Bebauungsplanaufstellungsverfahren Amberg 143 „Am Südhang Hausnummern 6, 8, 10“		Vorlage 005/0195/2018 Anlage 4, Seite 1	 AMBERG
Anregungen im Rahmen der frühzeitigen Beteiligung der Öffentlichkeit	Abwägungsvorschläge der Stadtverwaltung		
Stellungnahme der Bewohnerin Am Südhang 31 vom 06.07.2018	Es wird klargestellt, dass vom Gehweg entlang der Bergauffahrt im Bereich der Bebauungsplanaufstellung kein Fernblick zur Altstadt auf Grund von Gehölzen und der Hanglage des Mariahilfberges existiert. Vom Gehweg aus wird das Dreifaltigkeitsviertel gesehen. Auch ist eine Sicht auf den Arber nicht möglich ist. Die Sichtachse verläuft entlang des Gehweges bzw. über das Gebäude Am Südhang 4. Die Sicht auf den Arber ist auch im unbelaubten Zustand durch Gehölzstrukturen, insbesondere die gehwegbegleitende Lindenallee nicht möglich. Gesehen werden kann bei guter Sicht ein Höhenrücken bei Nittenau zwischen Naab und Regen.

Stellungnahme der Bewohnerin Am Südhang 31 vom 06.07.2018

Anlage 1

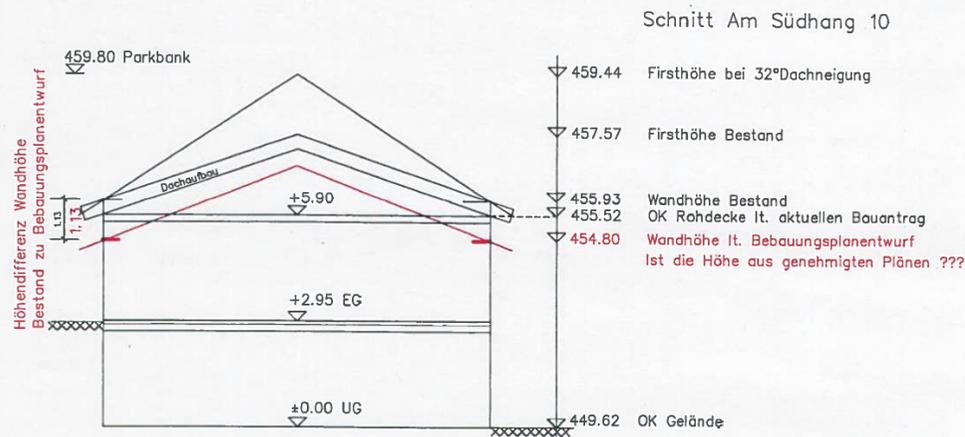
Haus Nr.	Kanaldeckel SchachtNr.	müNN	Höhendifferenz Straße zum UG	Niveau UG	Firsthöhe Bestand	Wandhöhe lt. Bebauungsplan	Diff. zum Bestand
6	D003	445.92	+2.38	448.30	454.37	454.50	passt
8	D002	446.44	+2.19	448.63	456.66	455.30	-0.76
10	D003	446.17	+3.45	449.62	457.57	454.80	+1.13

446.17 müNN OK Kanaldeckel

Wenn HausNr. 10 die Höhenlage nach Bebauungsplanentwurf einhalten würde, wäre die Höhendifferenz zwischen der Straße zum UG ±0.00 nur 2.32 m, ähnlich wie bei HausNr. 8 und 6,

Anlage 3

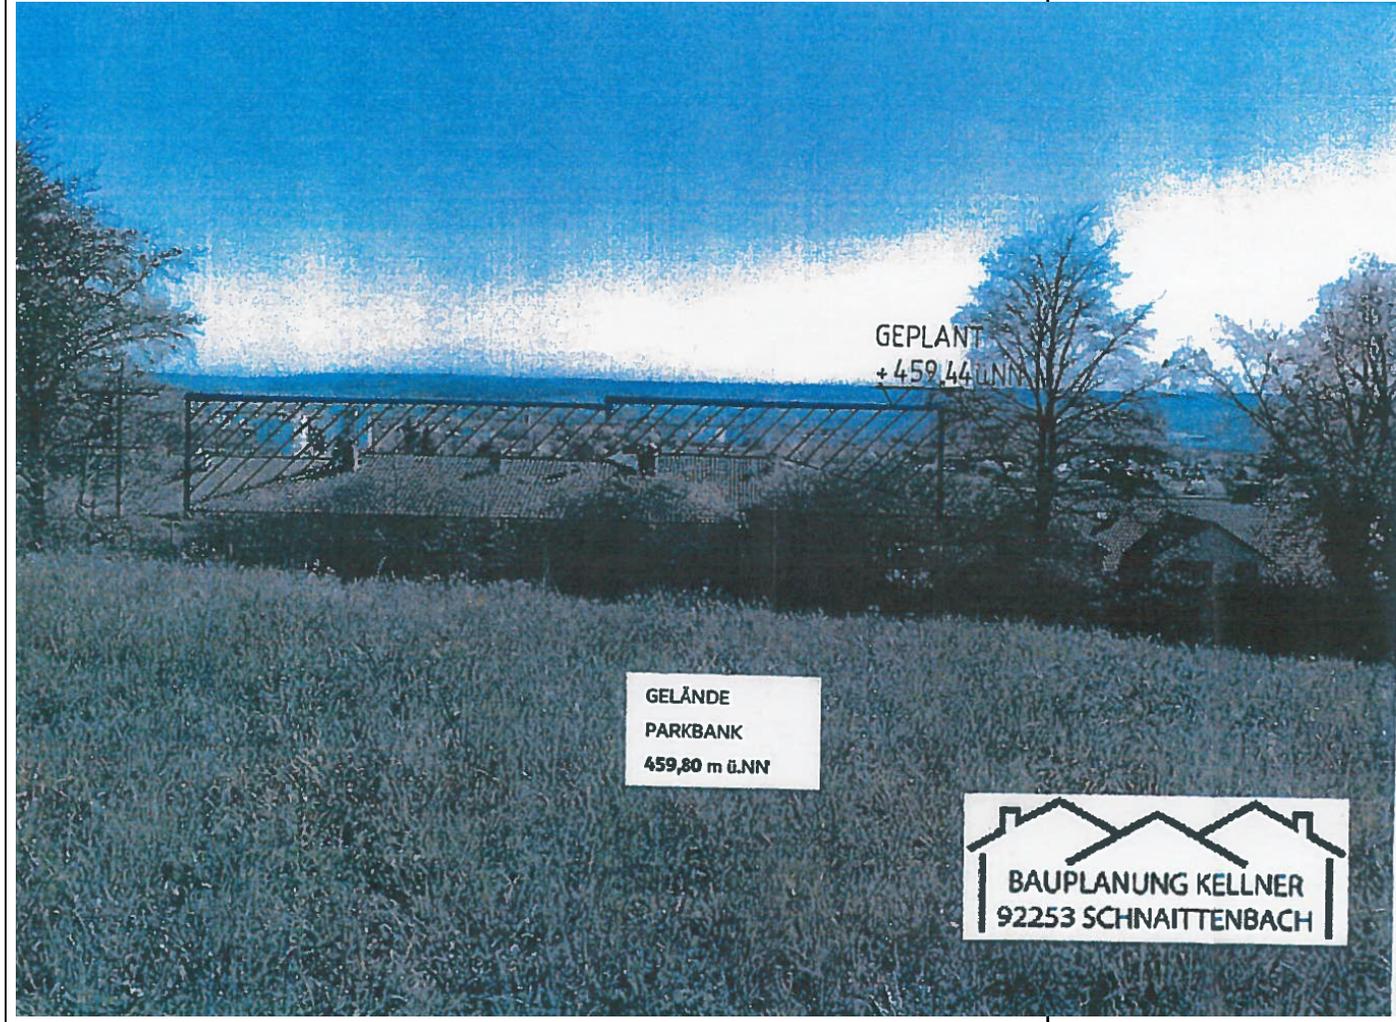
GEPLANT
+ 459,44 üNN

459,44 üNN

457,57 üNN

GELÄNDE
PARKBANK
459,80 m ü.NN
